### CORREZIONE URGENTE DEL DISPOSITIVO Sistema TomoTherapy® Serie H™ Versioni software 1.2.0, 1.2.1 e 1.2.2

16 luglio 2014

#### Anomalia 53673 –

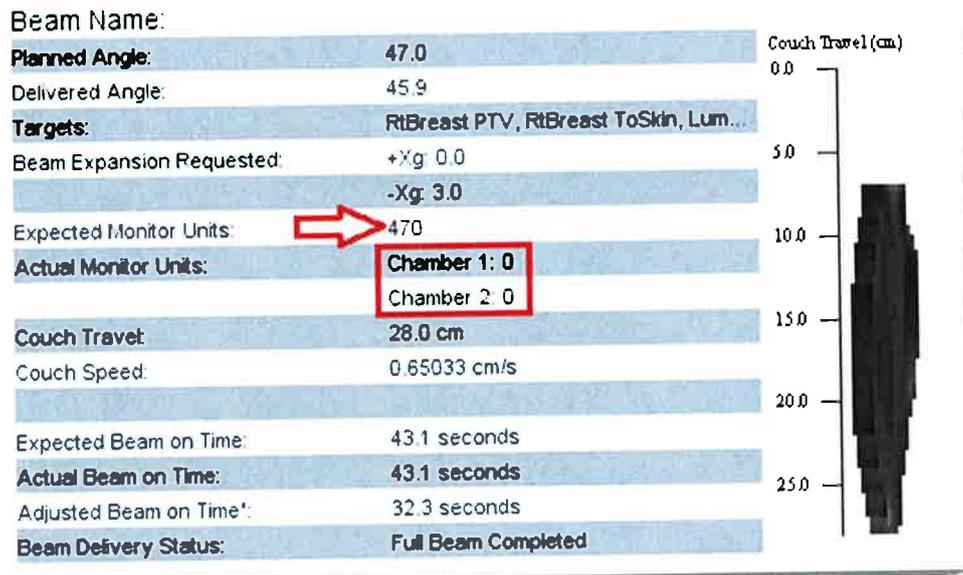
Se il sistema ha un guasto durante il trattamento e interrompe l'erogazione, in rare occasioni, potrebbe sembrare che il trattamento continui, anche se nessuna radiazione viene erogata. In queste situazioni, è necessario un riavvio del sistema. Al riavvio del sistema, il software di recupero potrebbe erroneamente calcolare che una porzione del trattamento è stata erogata dopo la cessazione delle radiazioni.

Se una procedura viene interrotta e il sistema deve essere riavviato completamente, il rapporto sull'erogazione deve essere usato per verificare che la procedura di completamento generata dal sistema sia corretta. Per una procedura TomoDirect, se le "Actual Monitor Units" (Unità monitor effettive) segnalate dall'angolo interrotto sono zero (0) o prossime allo zero, ma il "Actual Beam on Time" (Tempo di attivazione fascio attuale) ha superato il tempo di riscaldamento, allora si è verificata l'anomalia e la procedura di completamento creata dal sistema non sarà corretta. Per una procedura TomoHelical, se le "Actual Monitor Units" (Unità monitor effettive) segnalate dall'angolo interrotto sono zero (0) o prossime allo zero, ma la "Actual Treatment Duration" (Durata del trattamento effettiva) ha superato il tempo di riscaldamento, allora si è verificata l'anomalia e la procedura di completamento creata dal sistema non sarà corretta. Qui di seguito è mostrata un'istantanea di un rapporto di un episodio noto nel campo durante una procedura TomoDirect. Contattare l'assistenza clienti di Accuray se si desidera assistenza per la creazione di una procedura di completamento corretta.
